翔案2

翔案1から：受付を入口向き（まわりは壁なし）・背面ガラスの奥に滅菌

中葛西の建物 16,800×5,400（壁芯）／2026.11.03／寸法 mm

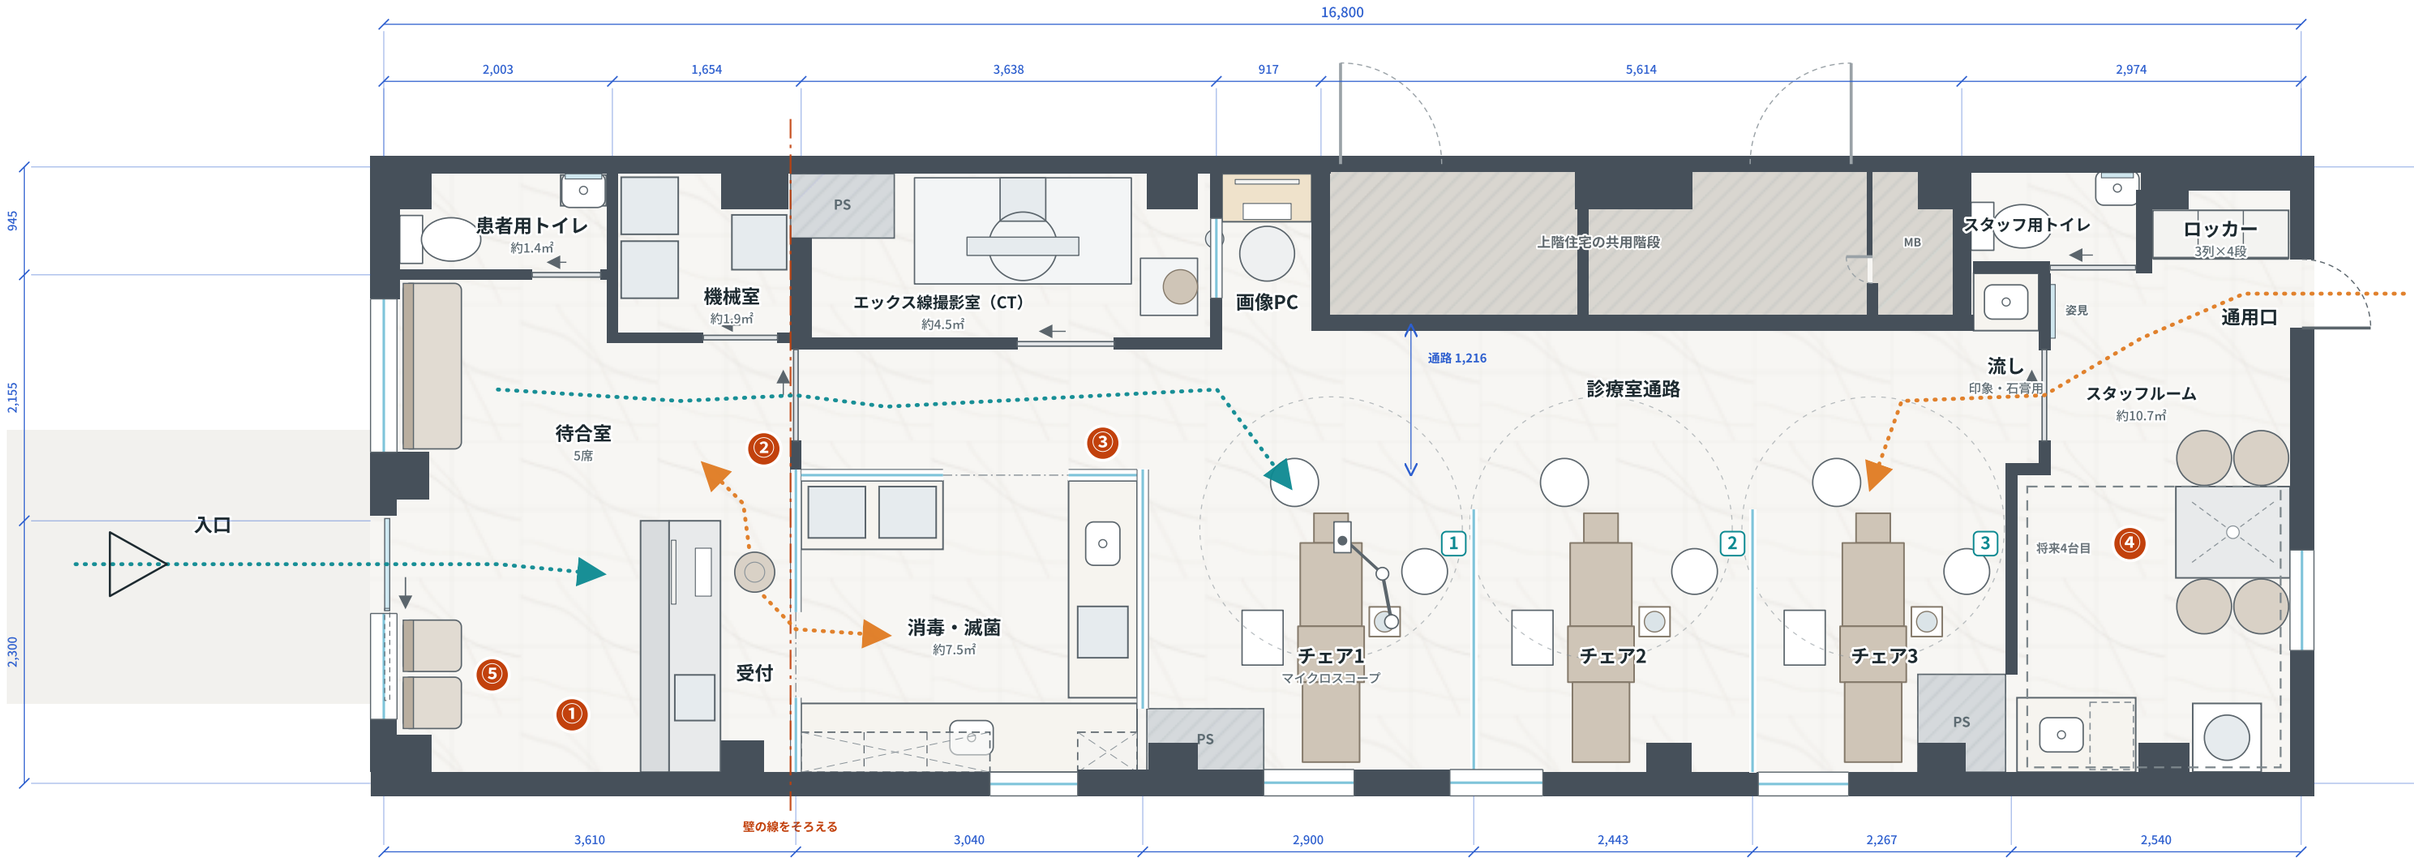
翔案1からの変更点

1. 受付を90度回して入口の正面向きに。イスは丸イス1台、まわりは壁なし。消毒・滅菌側へいっぱいに寄せてカウンターの前を広く（奥行き約2.1m）
2. 受付の背面＝消毒・滅菌の壁をガラスに。機械室とX線室の間の壁・診療室入口と同じ縦の線にそろえた（赤い点線）
3. チェア1と消毒・滅菌の間の壁もガラスに（角は前の壁とそろえる）。消毒・滅菌の縦の幅は翔案1と同じ
4. スタッフルームの机を裏口側へ寄せ、洗濯機の前を空けた
5. 待合のイスを2席足して5席に（窓ぎわのベンチ3席＋入口横の窓ぎわに2席。問診票の記入や会計待ちにも）
